Controle verslag van elektrische installaties op laagspanning en op zeer lage spanning

REF. 45/2024/80447/01:1

DATUM VAN CONTROLE 08/10/2024 (9:00 - 10:00) AGENT Mateusz Bargielski
ADRES VAN CONTROLE Avenue Docteur Zamenhof 2 (verdieping 16/ bte 185) - 1070 Anderlecht TYPE CONTROLE Controlebezoek verkoop oude installatie (8.4.2.)

Elementaire situatieschetsen en samenvattende beschrijving van de borden

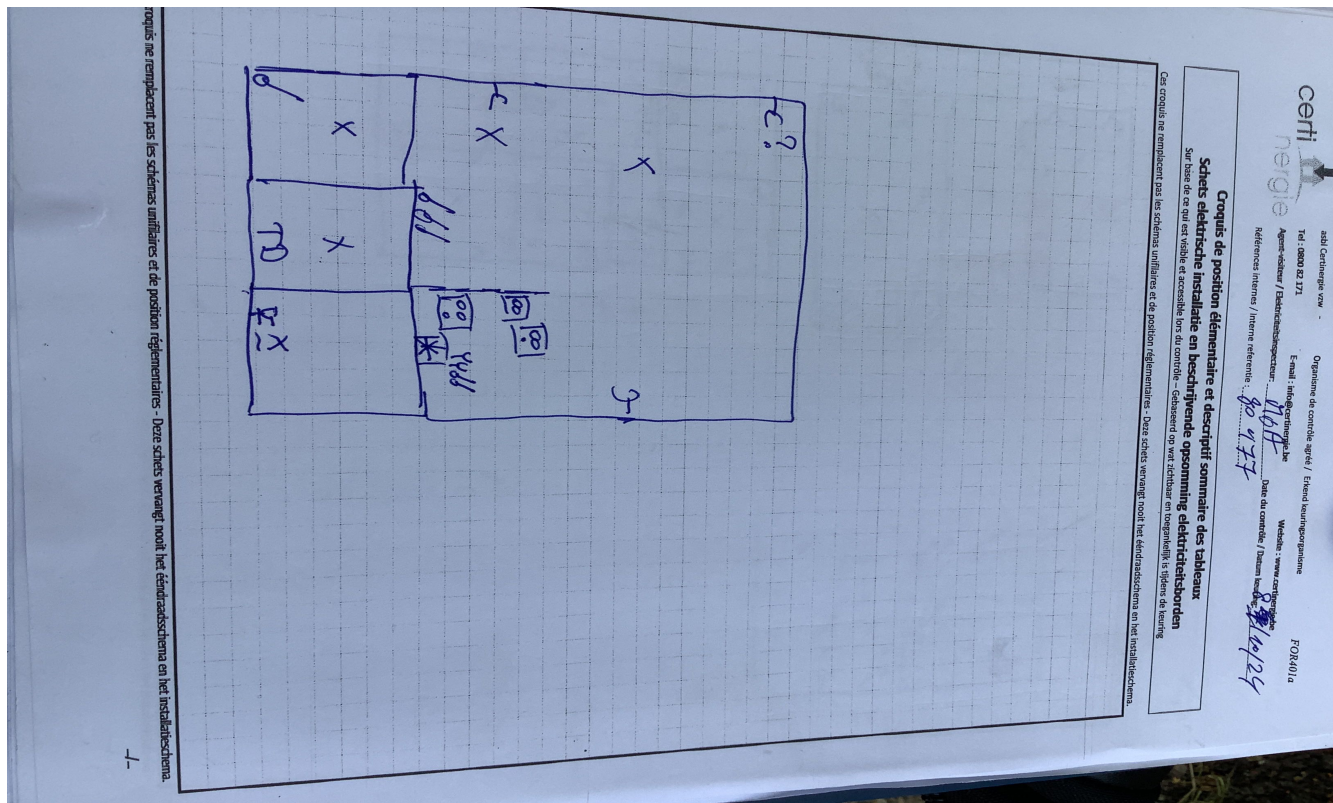
Opmerking: Deze schetsen vervangen de ééndraadsschema's niet alsook niet het situatieschema
